Bebauungsplan Nr. 3057 Dresden-Altstadt I Nr. 51

Neumarkt Quartier IV/Hotel Stadt Rom

- Schleppkurvennachweis -

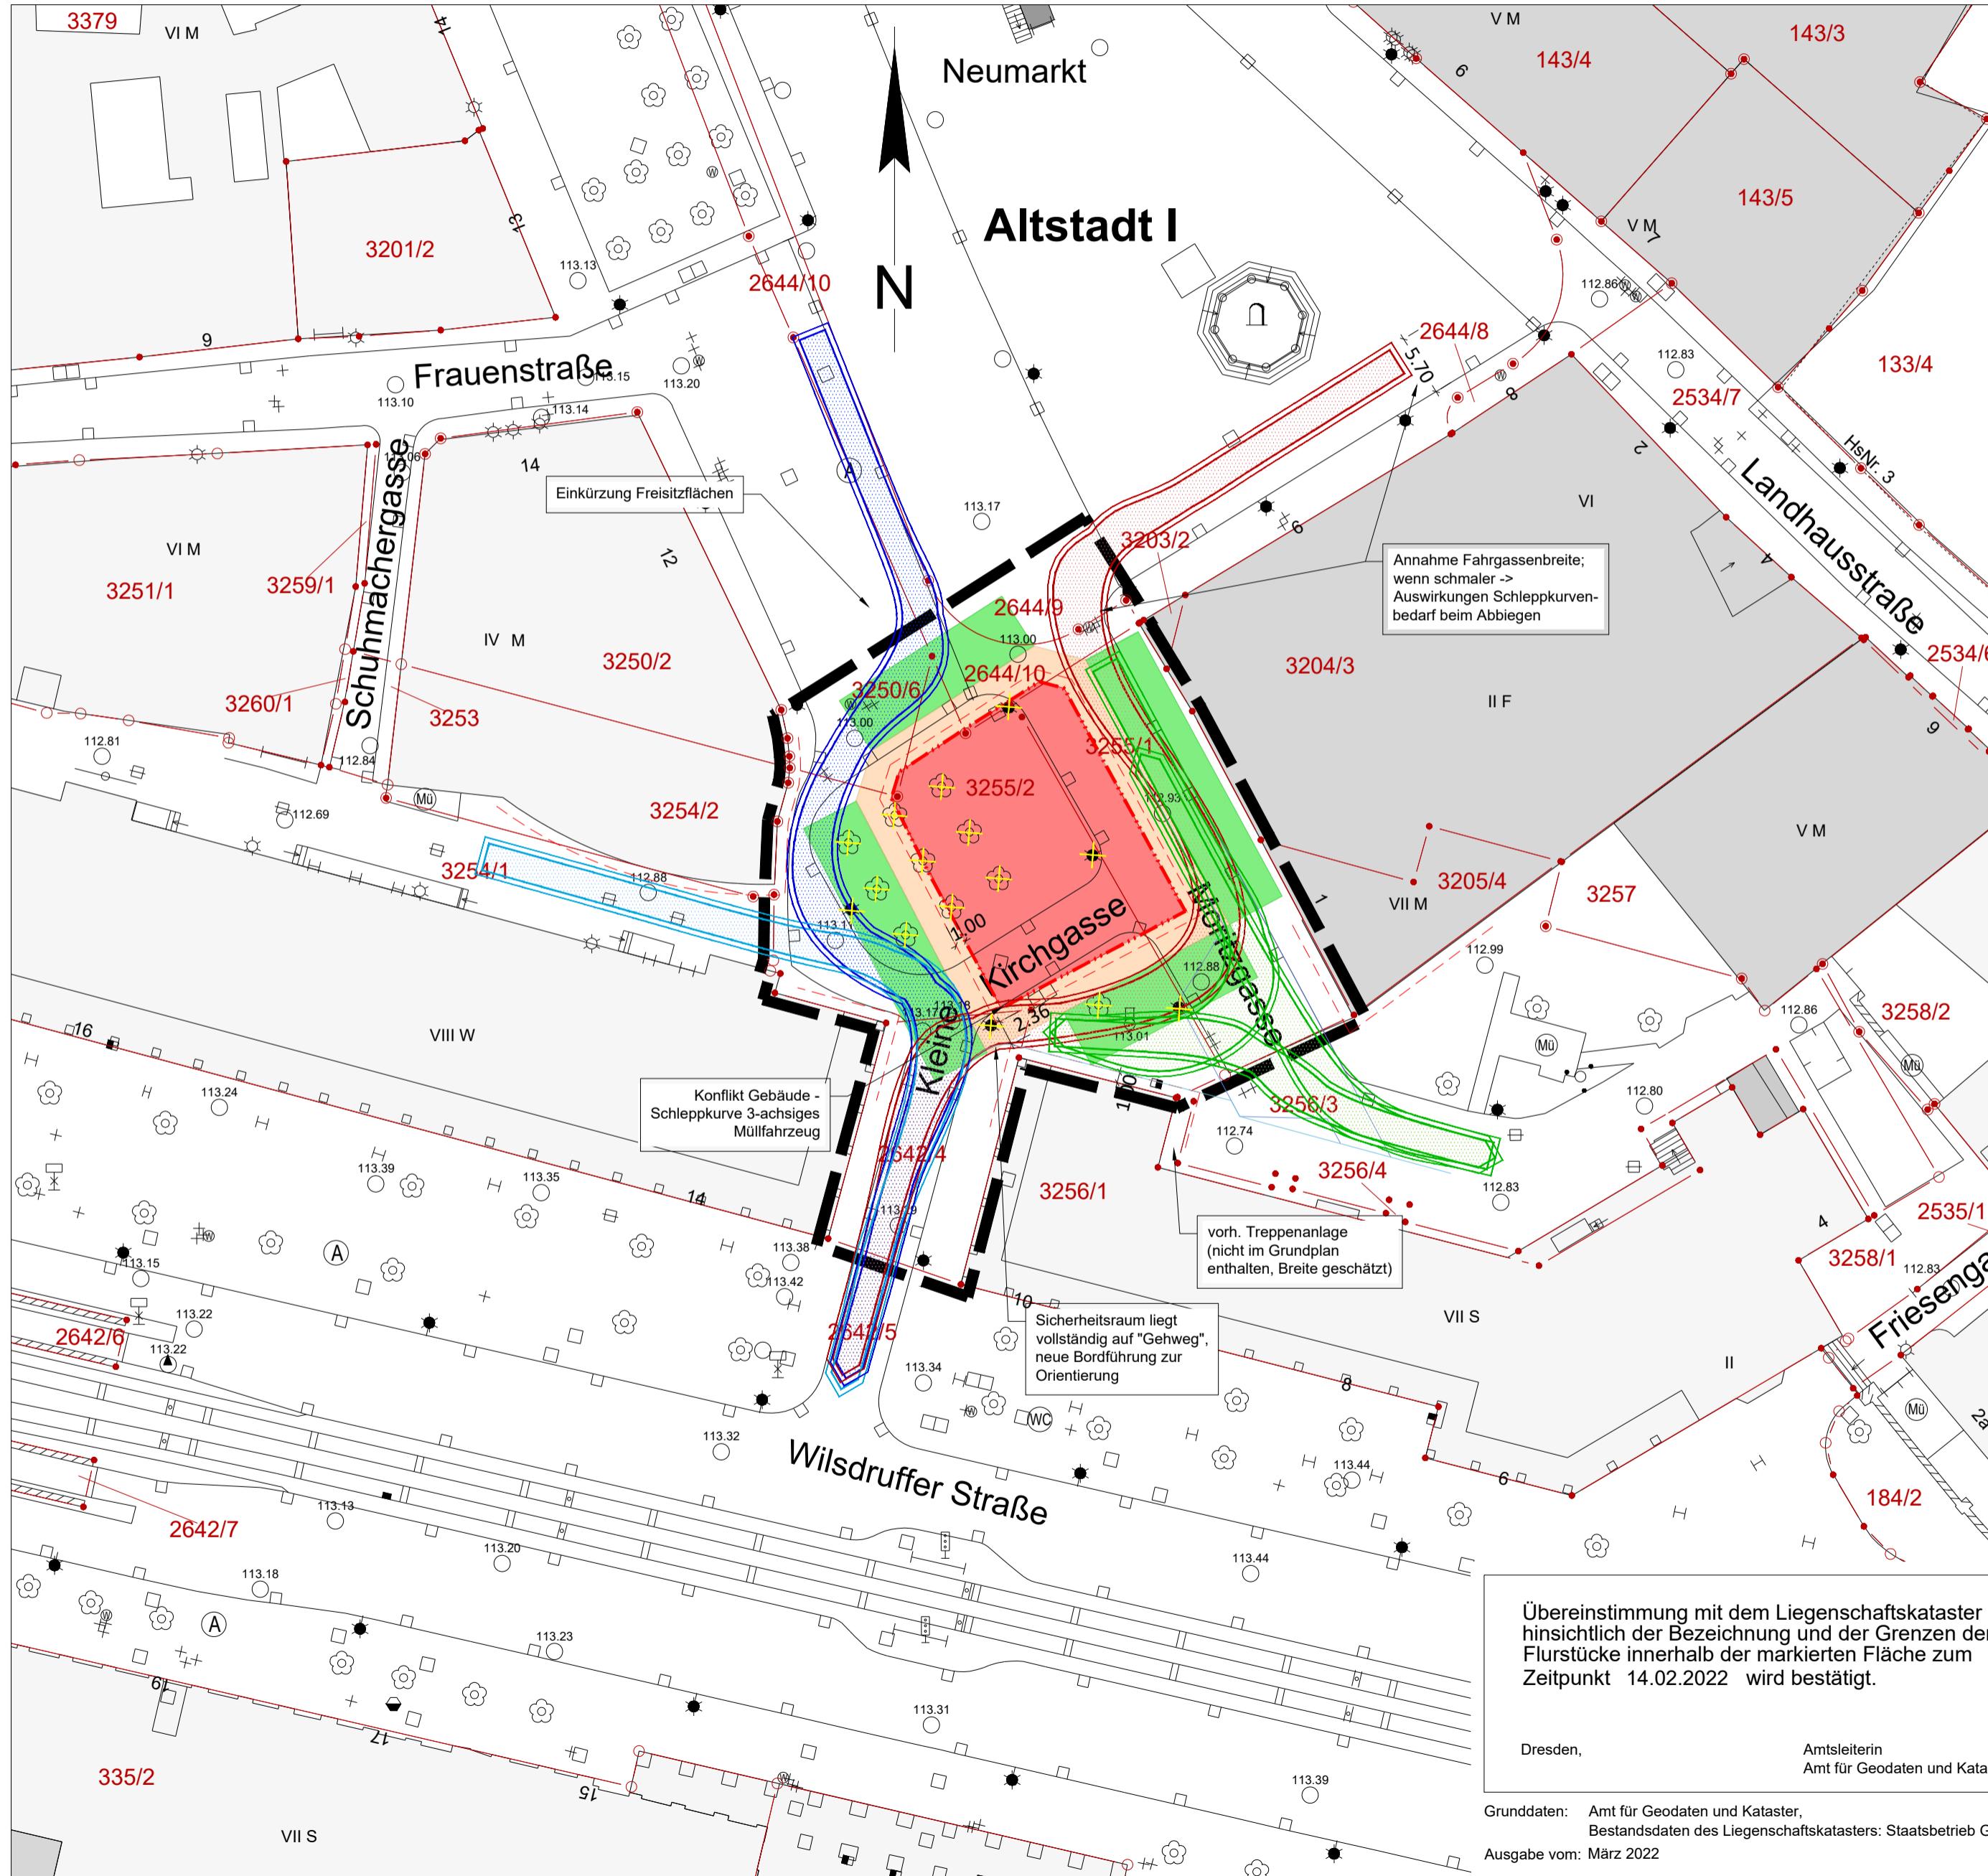
- Für die Errichtung des Gebäudes und die zugehörigen Aufstellflächen der Feuerwehr und die notwendigen Fahrwege müssen alle dort vorhandenen 10 Bäume gefällt werden. Gleichzeitig sind mind. 3 Beleuchtungsmaste zu versetzen.

- Eine Ausfahrt eines 3-achsigen Müllfahrzeugs von der privaten Straße, Flurstück 3254/1 von Westen kommend über die Kleine Kirchgasse auf die Wilsdruffer Straße ist ohne Nutzung der Gehwege möglich (hellblaue Schleppkurve)

- Die Schleppkurve für eine Anfahrt von Norden her über das Flurstück 2644/10 (Neustädter Markt), entlang der westlichen Seite des geplanten Hotels und Ausfahrt auf die Wilsdruffer Straße über die Kleine Kirchgasse konnte ohne Beeinträchtigung der Gehwege nachgewiesen werden (dunkelblaue Schleppkurve).
Es ist aber noch zu prüfen, in welchem Umfang die Freisitzfläche vor Haus Nr. 12 eingekürzt werden muss.

- Die Ein- und Ausfahrt von und zum Neustäder Markt entlang der östlichen Seite des geplanten Gebäudes über den verbleibenden Anteil des Flurstückes 3255/1 unter Nutzung der für die Feuerwehr freizuhaltenden Flächen und unter Nutzung des Flurstückes 3256/3 zum Rangieren konnte nachgewiesen werden (grüne Schleppkurve). Hierfür sind jedoch die vorhandenen Poller zur Freihaltung der Feuerwehrzufahrt abzubauen bzw. die Zufahrts- und Stellplatzsituation auf dem Flurstück 3256/3 zu überdenken. Das Flurstück 3256/3 ist Eigentum der Landeshauptstadt Dresden, ist aber nicht öffentlich gewidmet.

- Die letzte zu prüfende Schleppkurve (rote Schleppkurve) konnte nicht bestätigt werden.
Eine Durchfahrt zwischen dem geplanten Gebäude und dem vorhandenen Gebäude auf Flurstück 3256/1 (Haus Nr. 10) ist bei Einhaltung eines Sicherheitsabstandes von 1,00 m vom vorhandenen Gebäude nicht möglich. Zusätzlich überstreift die Schleppkurve auch den dort vorhandenen Gehweg. Soll diese Schleppkurve gewährleistet werden, muss die Kubatur des Gebäudes Hotel Stadt Rom angepasst werden.
Für die Einfahrt des Fahrzeuges vom Neustädter Markt kommend entsprechend der Skizze aus der Aufgabenstellung ist eine Überprüfung der Freositze vor dem Gebäude Haus Nr. 6 und 8 zu überprüfen.

Wir möchten nochmals darauf hinweisen, dass die Schleppkurvennachweise für ein 3-achsiges Müllfahrzeug geführt wurden. Sattelzüge, Lastzüge und Busse sind damit nicht abgedeckt.

Aus unserer Sicht ist eine Andienung im Bereich des südlichen Eckpunktes des geplanten Gebäudes als ungeeignet einzuschätzen, da im Fall der Andienung oder der Einfahrt von Pkw in die Tiefgarage (über einen Aufzug) für einen gewissen Zeitraum eine Blockade des Bereiches entsteht.
